新竹林區管理處辦理新北市境內編號第 1056 號風景保安林檢訂受理申請解除面積 4.845940 公頃案第二次保安林解除審議委員會會議紀錄

一、時間：105 年 8 月 25 日（星期四）上午 10 時 00 分。

太平段700地號土地套繪保安林地範圍

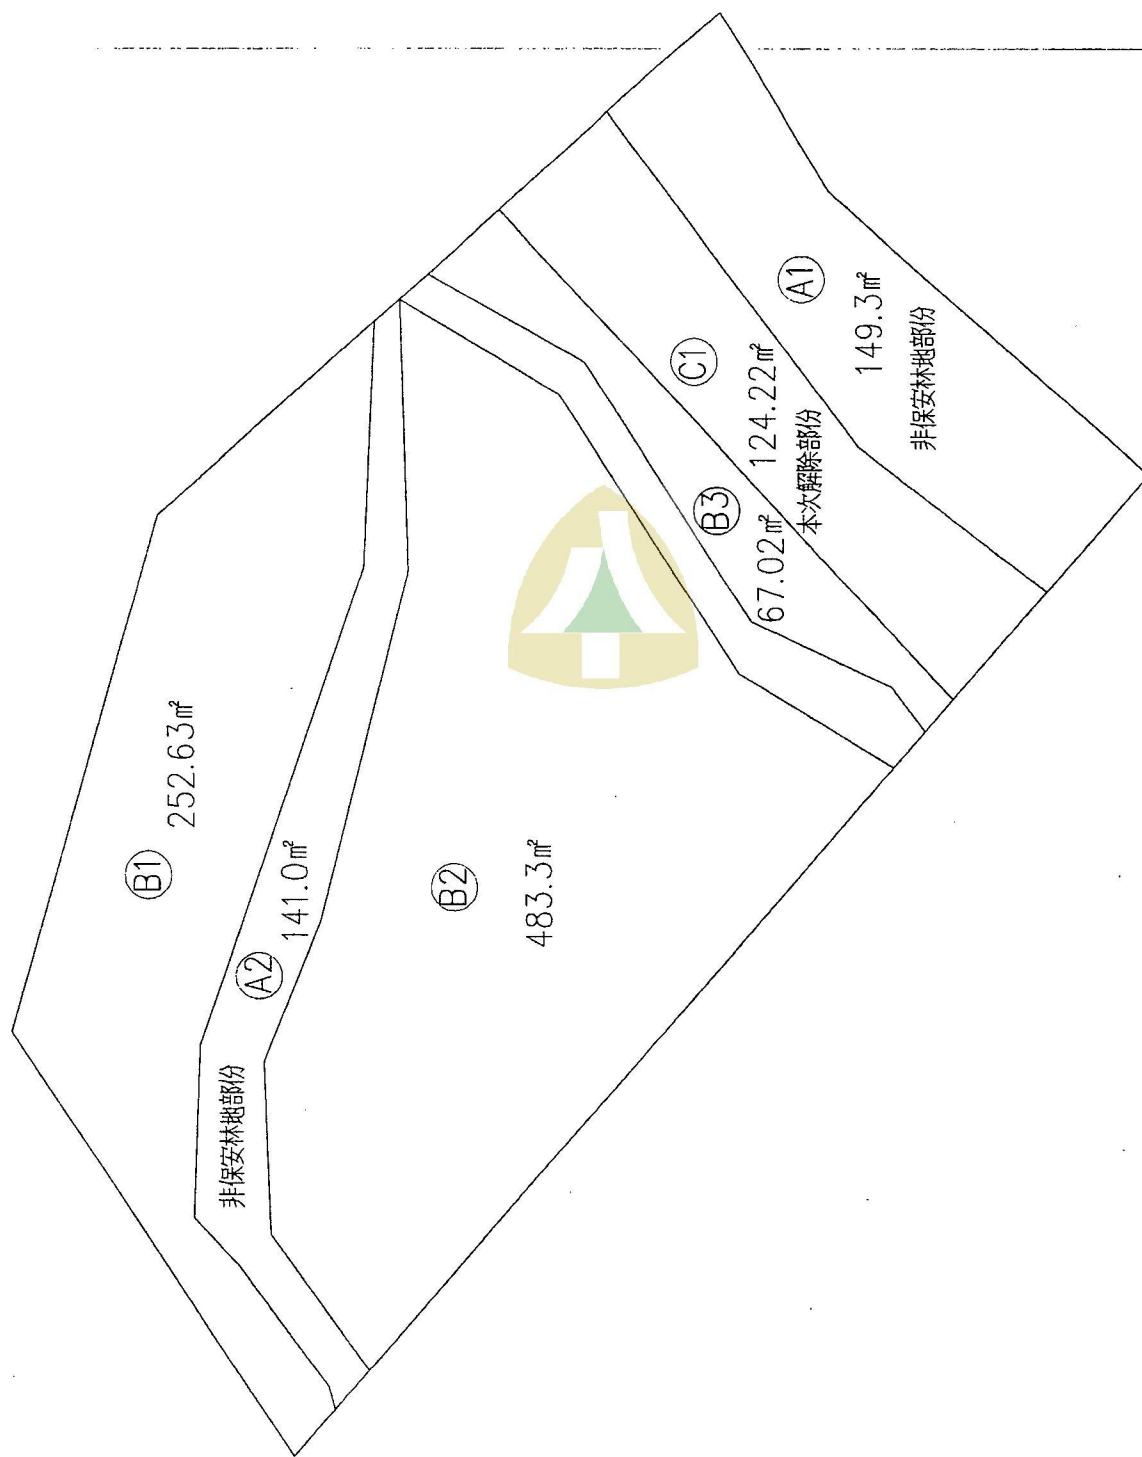
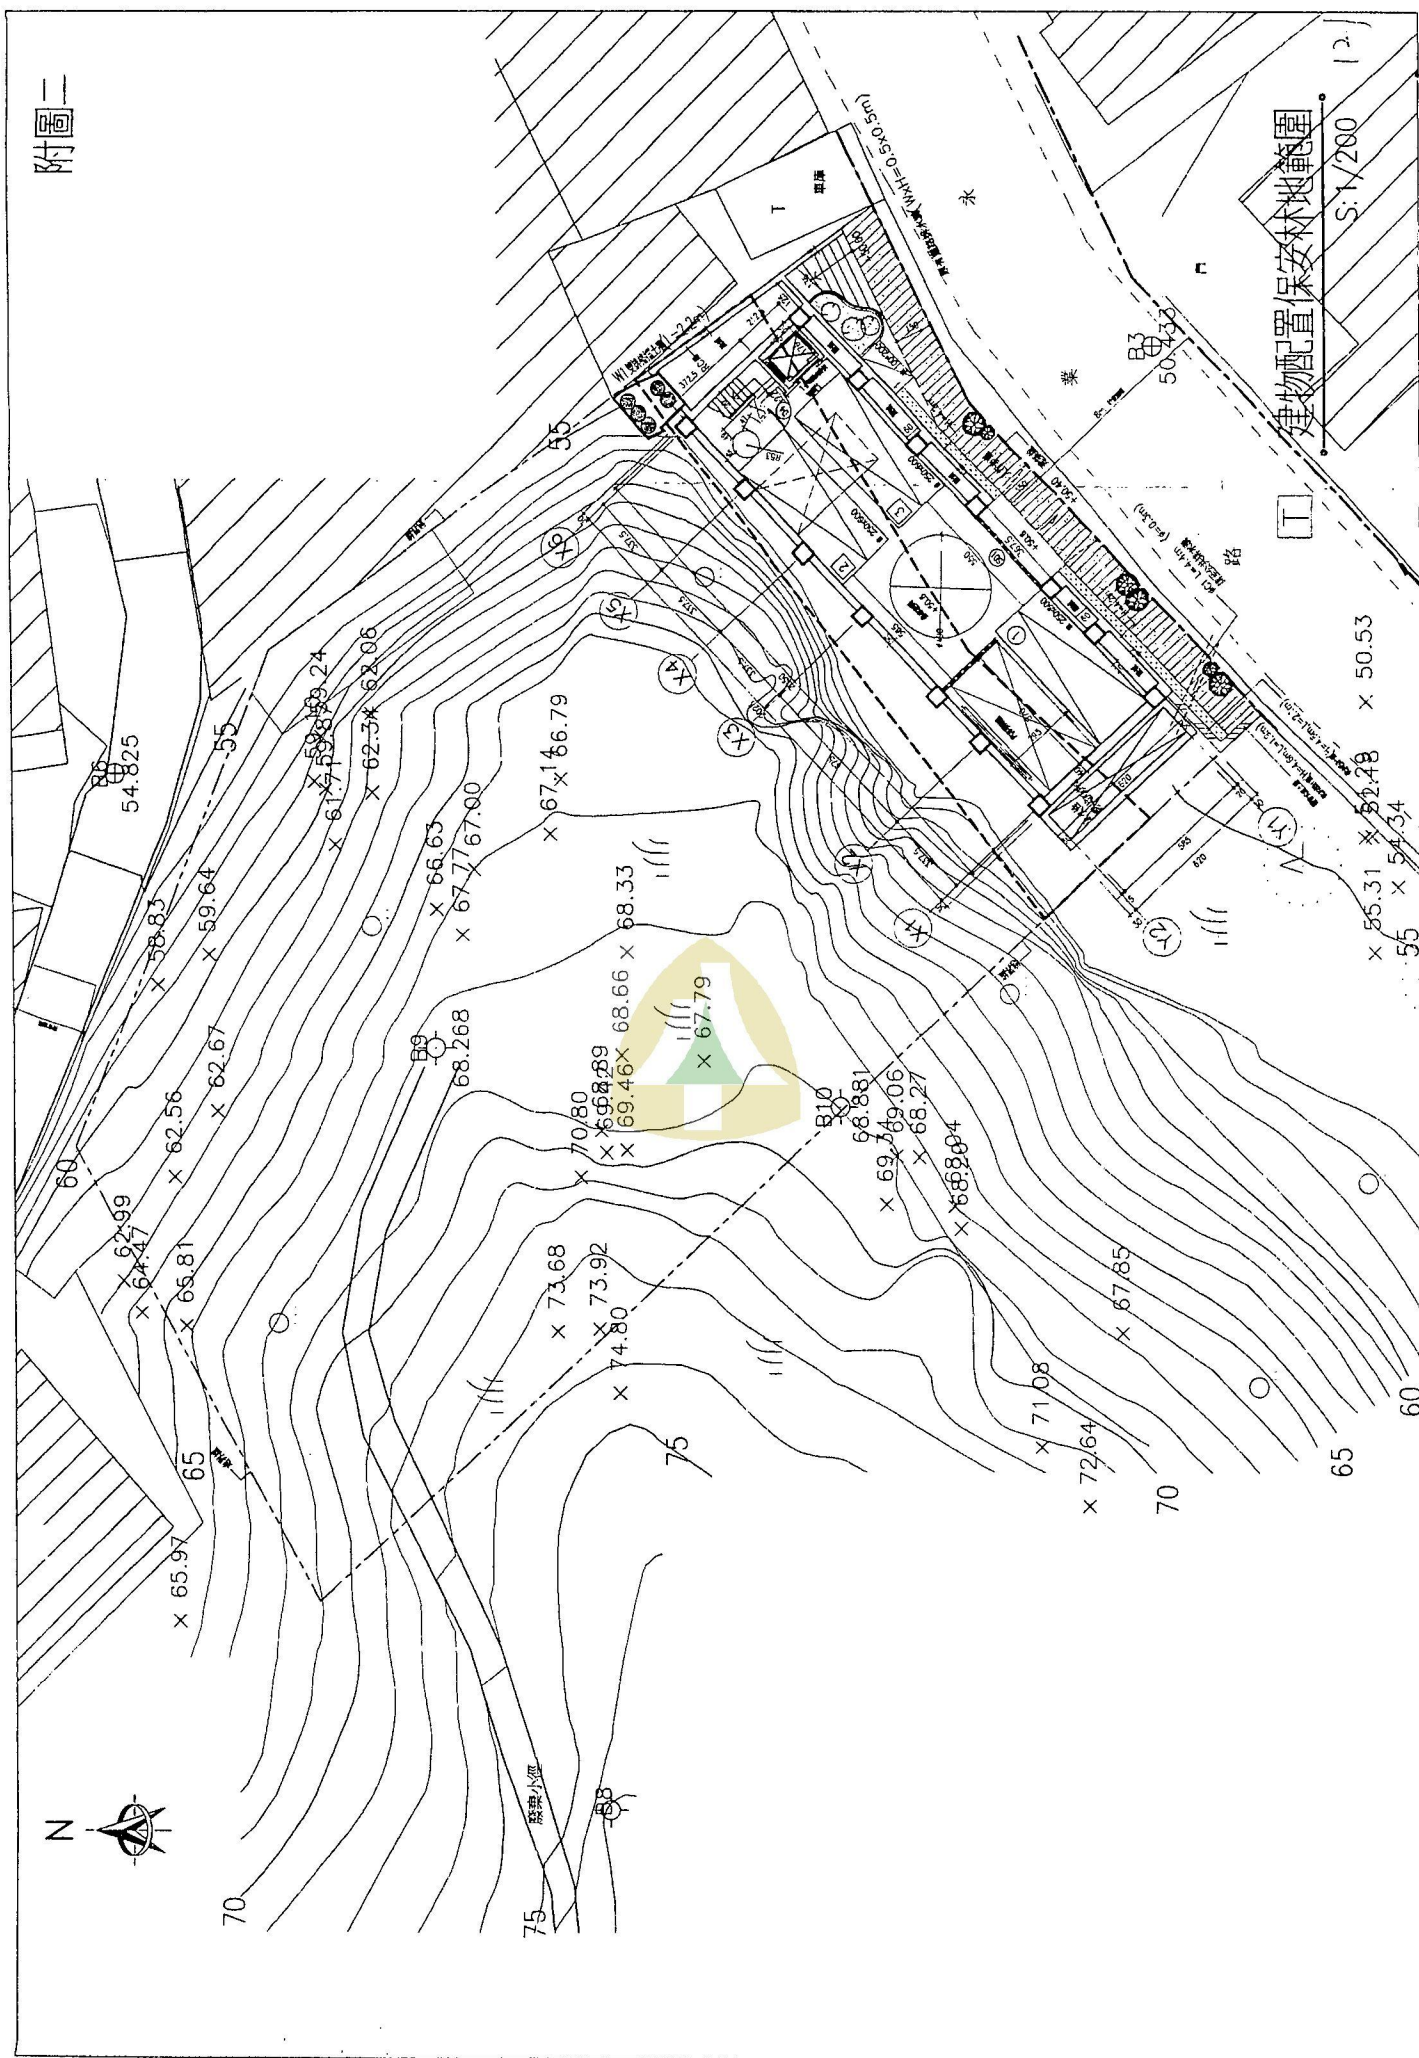
本號保安林鄰山壁之側未有緩衝，仍有崩塌之虞。

(1) 原申請解除面積 0.092717 公頃，現提出申請面積 0.012422 公頃，與前次會議內容不符，應註明其原因，並補充相關資料(如坡度資料等)於此次會議紀錄內，以明示其前後差異，以免誤導。

(1) 緊鄰道路上邊坡陡峭，解除保安林易生災害。

1. 楊副主任委員宏志:由於本案同意解除區域太靠近垂直山壁，且無緩衝，有關這一部分，在決議加註，請私有保安林地主高先生應特別注意，以免影響安全，請問各位委員是否接受。

一、原申請解除 700 地號整筆土地，變更申請面積為 0.012422 公頃之說明原因：

原因（一）：僅就建築物施工範圍申請解除保安林地的限制，將對原有保安林地影響降至極小值。

原申請整筆地號土地面積為 1217.47 m²，依現有保安林地之套繪（如附圖一），其緊臨面前永業路僅 149.3 m²非屬保安林地，若增加本次解編的 124.22 m²，合計為 273.52 m²，將使建築物實際施工範圍均非屬保安林地（如附圖二建物配置保安林地套繪圖），由於申請解編僅就實際建物範圍而降至 124.22 m²，期待能對原有保安林地影響降至最低情況。

二、解除區域太靠近垂直山壁，有待注意安全性

說明：依新北市政府轉外審核准之水土保持計畫書，由其配置圖（附圖五）新建之建物背側緊鄰較為陡峭的山壁，為防範其日後產

生危險，在不變更其原有地形的情況下，施作岩釘噴覆長纖維
混入補強土植生護坡 77.0 m²加以保護，並經滑動分析，確認
安全無虞。
